工作联系函

主题：关于 MV3 外漏螺栓更改申请

反馈生锈螺栓图示

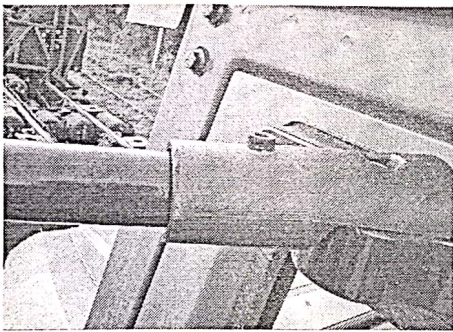
接长春反馈，我司供货 MV3 外后视镜外漏螺栓生锈，经分析此车型为军车生产后会在车厂露天存放 3 个月到 1 年以上不等，后视镜外漏螺栓为内六角螺栓，内方处会存水，时间一长就会生锈，同时达克罗表面处理螺钉，装配时会对表面涂层进行破坏，产生锈蚀鉴于此情况，为永久性消除螺栓生锈问题，进行以下更改：

名称	颜色	强度	盐雾实验	外观
M8*80内六角12mm扣螺栓	黑色	8.8	1000+	锌镍
6*20外六角	黑色	8.8	1000+	锌镍
M8*40内六角	黑色	8.8	1000+	锌镍
Φ8平垫	黑色	-	1000+	锌镍
